# 4000 Basel BS

## Begegnungszone St. Alban-Vorstadt

Der Kanton Basel-Stadt hat die bfu beauftragt, für den neuen Gestaltungssperimeter ein Road Safety Audit (RSA) durchzuführen.

**Abbildung 7**  
Zu schmales Trottoir, Abschnitt 3

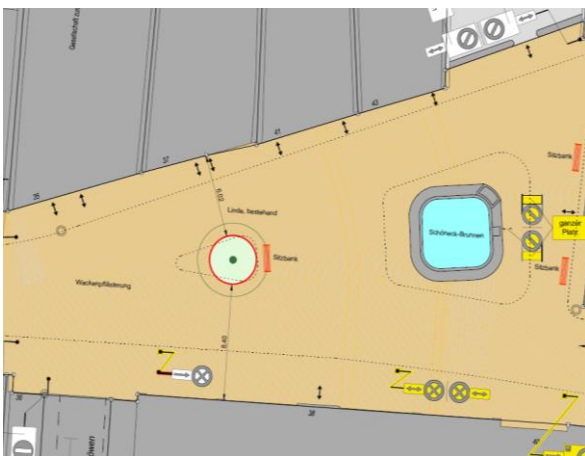
Der Fussverkehr wird heute schon auf Trottoirs geführt. Allerdings sind diese im Bestand vor allem im Abschnitt 3 viel zu schmal und erlauben keinen Begegnungsfall (Abbildung 7). Die Borde sind ca. 10 cm hoch.

## Anhang 2: Abschnitt 2

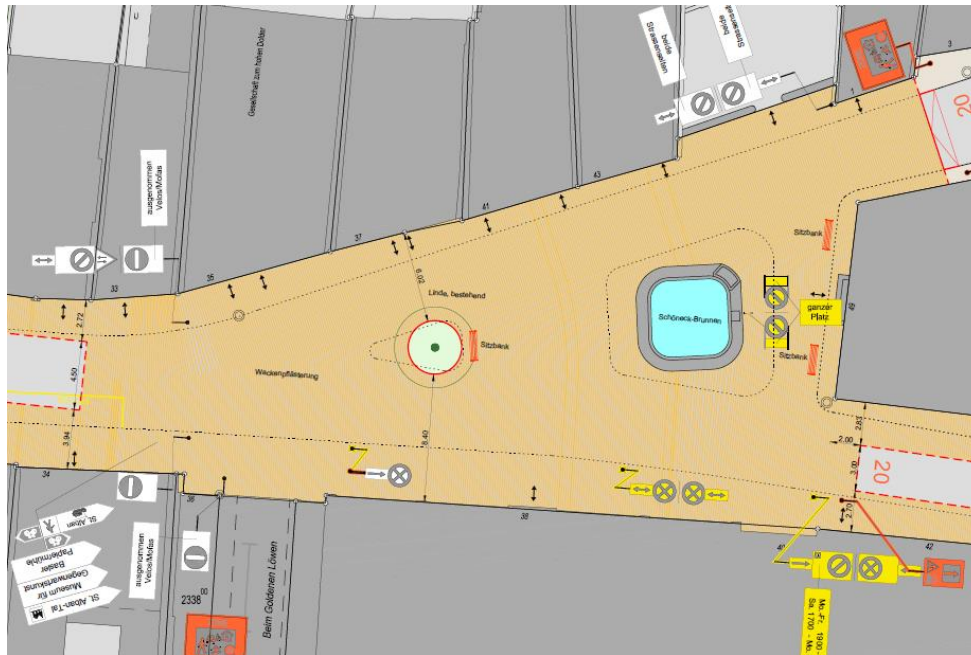
Beurteilungskriterium	Projekt effektiv	Norm	Abweichung der Sicherheitskriterien zur Norm	Wichtigkeit der Sicherheitskriterien zur Norm	Sicherheitsrelevanz [keine, klein, mittel, gross]
Querschnitt	Breite Fahrbahn	keine Angaben	4.2 m	nicht überprüfbar	mittel	überprüfen
Veloverkehr	Längsführung	keine (Mischverkehr)	keine			
Fussgänger	Längsführung	keine, Platz		keine	mittel	keine
	Hindernisfreiheit	keine, à Niveau	Abgrenzung für Fussgängerfläche mit Führungselementen	gross	mittel	mittel
Knotensichtweite	Zwischen Brunnen und Hausnr. 49	nach rechts: 35 m nach links: 15 m	10 ... 20 m	keine	gross	keine
	Zwischen Brunnen und Linde	nach rechts: 12 m nach links: 35 m	10 ... 20 m	keine	gross	keine
	Zwischen Linde und angrenzender Abschnitt 1	nach rechts: 50 m nach links: 17 m	10 ... 20 m	Keine	gross	keine

Beurteilungskriterium	Ist-Zustand	Projekt	Beschreibung des Sicherheitsdefizits		Sicherheitsrelevanz [keine, klein, mittel, (sehr) gross] + falls Projekt positiver Einfluss - falls Projekt negativer Einfluss
				Ist-Zustand	Projekt	
Verkehrsregime	Verkehrsführung	Zweirichtungsverkehr	Zweirichtungsverkehr			keine
	Geschwindigkeit [V sig]	Tempo-30-Zone	Begegnungszone (20 km/h)	höhere Geschwindigkeit (V85=26 km/h) als bei T20		+ gross
Veloverkehr	Längsführung	Mischverkehr	Mischverkehr			keine
Fussgänger	Längsführung	Abgesetztes Trottoir flächig	Mischfläche			keine
	Querung	hoher Randstein	flächig			keine
	Hindernisfreiheit		kein	keine	fehlende Erkennbarkeit der Fussverkehrsflächen für Sehbehinderte	- mittel
Knotensicht- weite	Zwischen Brunnen und Hausnr. 49	nach rechts: 35 m nach links: 5.5 m	nach rechts: 35 m nach links: 15 m			keine +gross
	Zwischen Brunnen und Linde	nach rechts: 12 m nach links: 35 m	nach rechts: 12 m nach links: 35 m			keine keine

### Anhang 3: Abschnitt 3

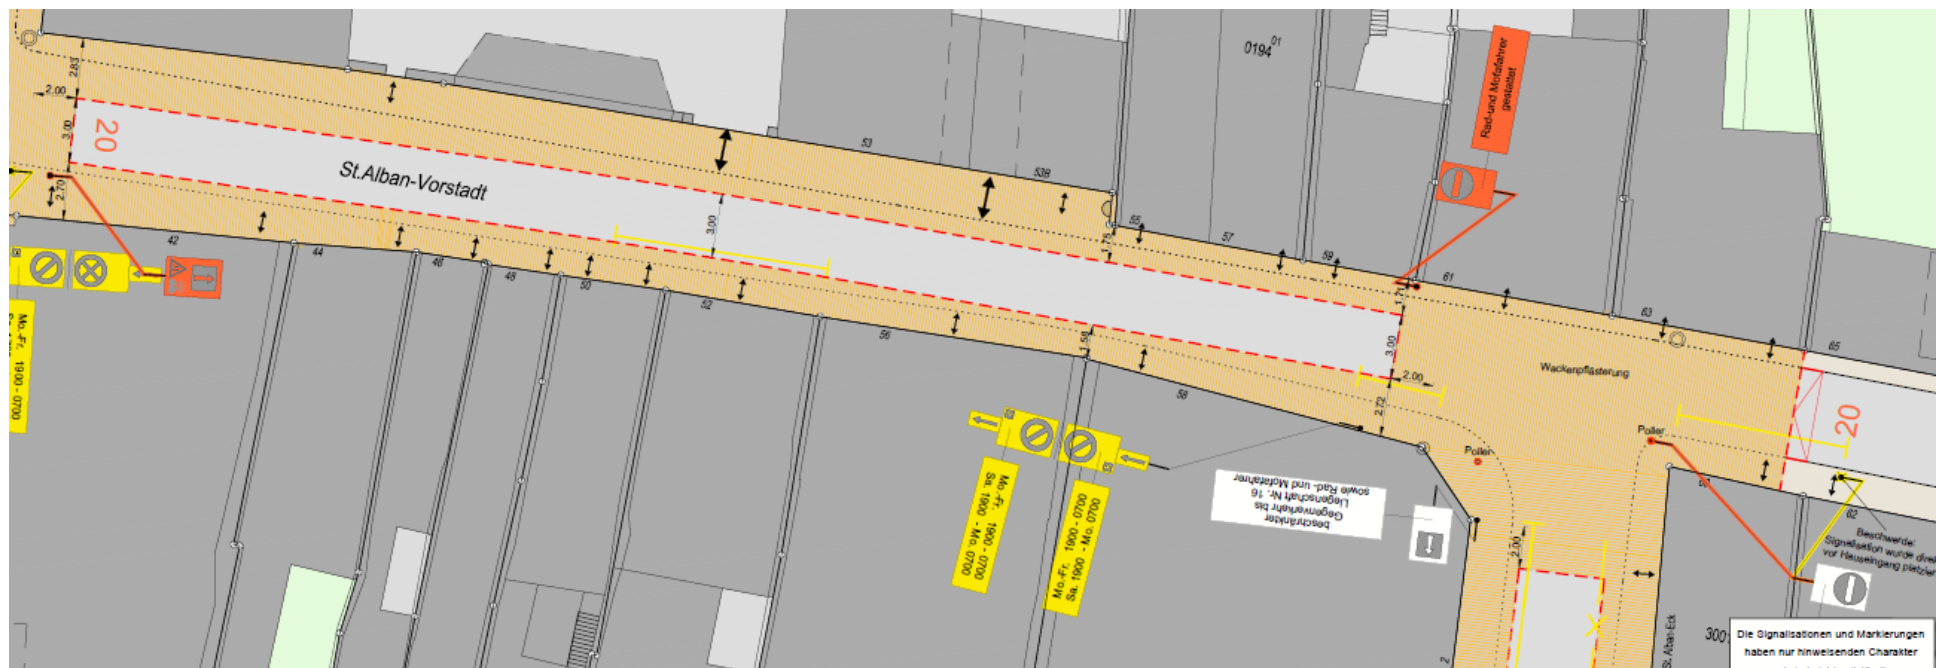
Beurteilungskriterium		Projekt effektiv	Norm	Abweichung der Sicherheitskriterien zur Norm	Wichtigkeit der Sicherheitskriterien zur Norm	Sicherheitsrelevanz [keine, klein, mittel, gross]
Querschnitt	Breite Fahrstreifen [m]	3 m	3.5 m	klein		klein
	Breite Gehweg [m]	Norden: 1.75 m (Engstelle) bis 2,85 m Süden: 1.5 m (Engstelle) bis 2.79 m	2.5 m Engstellen 1.5 m	keine keine		keine keine
Veloverkehr	Längsführung	keine, Mischverkehr	keine	keine		keine
Fussgänger	Längsführung (Hindernisfreiheit)	Trottoir gepflastert à Niveau, keine Führungselemente	Abgrenzung durch Führungselemente	gross	mittel	mittel
	Querung	flächig	flächig	keine		keine
Eingang Begegnungszone	Rampenneigung	nicht messbar	Neigung: 9 ... 15 %	unbekannt	gross	überprüfen
	Länge der Rampe	12 cm	Länge: 8 ... 12 cm	keine		keine
	Erkennbarkeit	Gestaltung nicht bekannt	gut erkennbar	unbekannt	gross	überprüfen

Beurteilungskriterium	Ist-Zustand	Projekt	Beschreibung des Sicherheitsdefizits		Sicherheitsrelevanz [keine, klein, mittel, (sehr) gross] + falls Projekt positiver Einfluss - falls Projekt negativer Einfluss
				Ist-Zustand	Projekt	
Verkehrsregime	Verkehrsführung	Zweirichtungsverkehr	Einbahnstrasse	kritische Begegnungsverkehre		+ gross
	Geschwindigkeit [V sig]	Tempo-30-Zone	Begegnungszone	höhere Geschwindigkeit (V85=26 km/h) als bei T20		+ gross
Veloverkehr	Längsführung	Mischverkehr	Mischverkehr (Einbahn in Gegenrichtung)		ggf. kritische Begegnungsfälle	- mittel
Fussgänger	Längsführung - Art - Hindernisfreiheit	schmales Trottoir hoher Randabschluss	Breiteres Trottoir à Niveau ohne Führungselement	Begegnungsfall kritisch	Probleme für Sehbehinderte	+ gross - mittel
	Querung	flächig	flächig			keine

Die bfu empfiehlt die Fahrbahn hier gleichmässig auf 3,5 m zu verbreitern, um ein gefahrloses Begegnen zwischen den Velofahrenden und dem motorisierten Individualverkehr (MIV) möglich zu machen. Dazu kommt es an Engstellen auf dem Trottoirbereich zwar zu Einschränkungen. Diese sind jedoch tolerierbar. Die Parkfelder für den Veloverkehr in Abschnitt 1 können aufgrund fehlender Angaben zur Art der Veloabstellanlagen nicht bewertet werden.
